**Avis de la mission régionale d'autorité environnementale
sur l'étude d'impact actualisée du projet de 3ème ligne de
métro, ligne Aéroport Express et Connexion ligne B – Tisséo
Collectivités (Haute-Garonne)**

N°Saisine : 2021-009326

Avis émis le 24 juin 2021

Figure 1: pièce F5, p.2397 - scénario cible, carte 1 (secteur Colomiers gare)

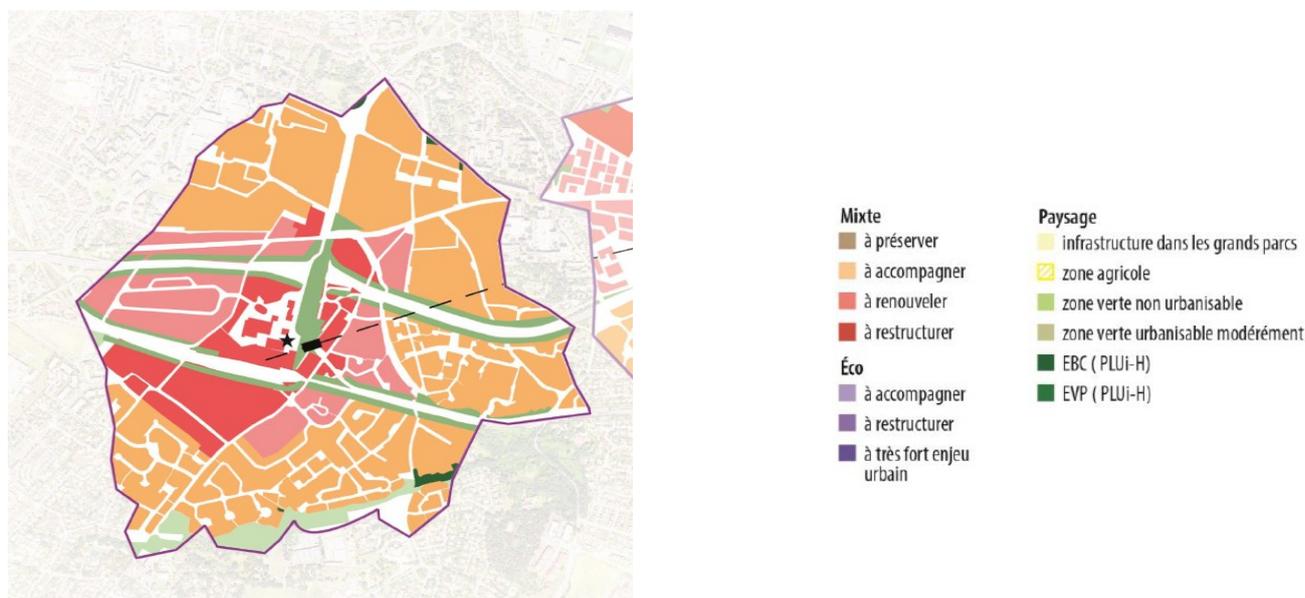
La MRAe relève toutefois plusieurs lacunes dans ce scénario, repris dans l'étude d'impact à partir du pacte urbain, ne permettant pas au lecteur une parfaite appréhension des enjeux et mises en œuvre du plan guide :

- les éléments de diagnostic présentés sont très succincts et ne permettent pas de se forger une réelle vision de la situation. À titre d'exemple, sur la thématique « capacité de mutation foncière » à Colomiers Gare (F5, p. 2385), il est simplement écrit « à la fois pôle multimodal et site d'intensification urbaine dans une vision de centre-ville de la commune : des enjeux de mutation des tissus urbains proches et notamment du quartier du Vignemale » accompagné d'une carte ne localisant aucunement ces possibilités qui ne sont par ailleurs pas chiffrées ;
- le diagnostic comprend de nombreuses cartes non commentées, d'aucune aide pour la compréhension du lecteur ;

- des listes d'enjeux sont avancées sans lien avec le diagnostic ;
- la question de la mutation des tissus autour des stations n'est pas précisée. Il est simplement écrit à plusieurs reprises : « *La mutation des tissus autour de la station de métro est d'ores et déjà examinée et accompagnée par Toulouse Métropole afin d'améliorer la qualité urbaine et architecturale du quartier tout en garantissant la faisabilité des objectifs urbains projetés. À cet égard, un périmètre de sursis à statuer (L424-1) a été mis en place* » accompagné d'un commentaire plus local, par exemple pour Airbus Colomiers Ramassiers « *En accord avec le principe de cohérence urbanisme / mobilité, Toulouse Métropole favorisera l'accueil de population par le renouvellement des tissus à proximité directe de la station. On peut envisager que la constitution actuelle du quartier évoluera à terme afin de renouveler la structure foncière du secteur* » sans préciser les possibles évolutions ;

Figure 2: pièce F5, p.2398 - scénario cible, carte 2

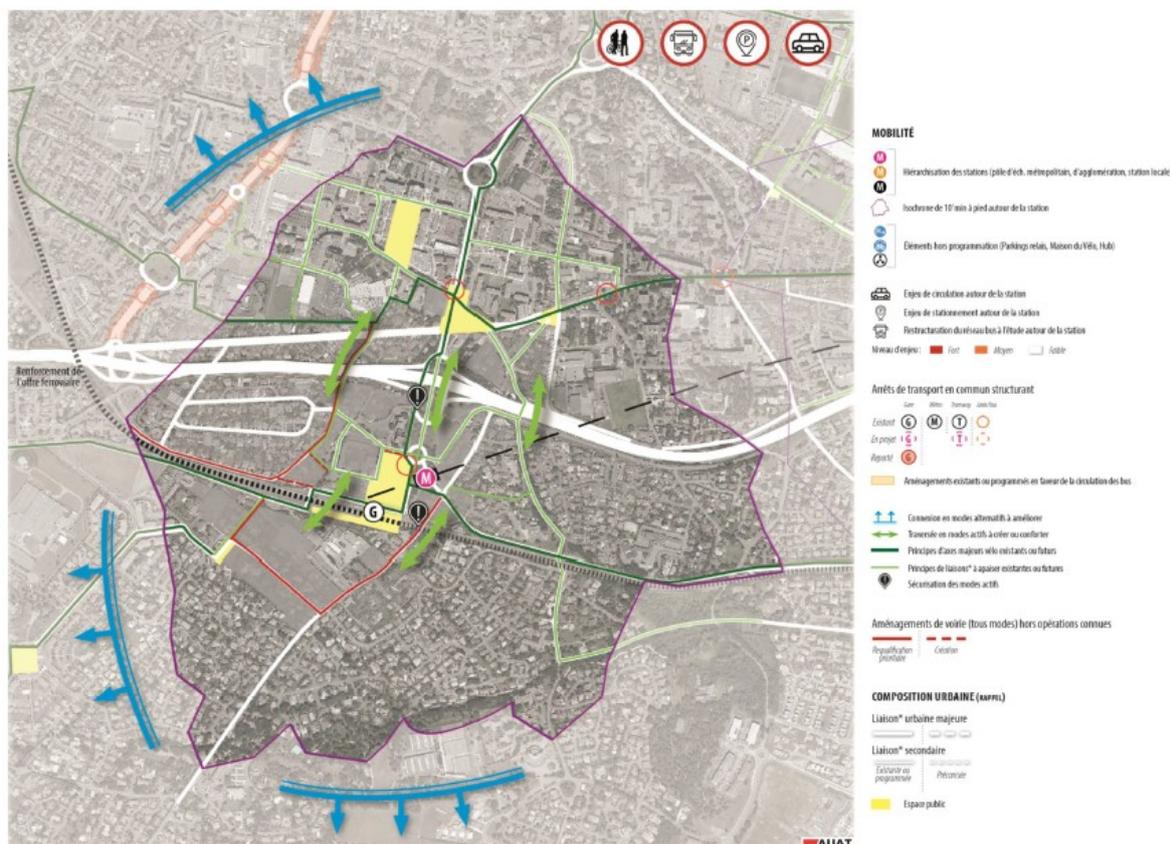
- le scénario cible n'est accompagné d'aucune solution alternative, il est seulement constitué de deux cartes non commentées pour chaque station. Les ambitions en termes d'intensification ne sont pas définies. Les estimations d'accueil de population au niveau de chaque station sont présentées dans le chapitre général (p. 2212), obligeant le lecteur à parcourir plusieurs pages pour obtenir les informations qui lui sont utiles. Enfin, le scénario cible ne présente aucun élément en termes de temporalité dans la mise en œuvre, de priorité dans les ambitions présentées ni de moyens de mise en œuvre.

En l'état, il n'est pas possible d'analyser la pertinence du scénario cible, d'apprécier s'il s'agit du scénario de moindre impact ni d'appréhender les mutations foncières dans un périmètre raisonnable autour de chaque station et ses conséquences (cette question est également reprise plus bas dans le chapitre paysage et patrimoine).
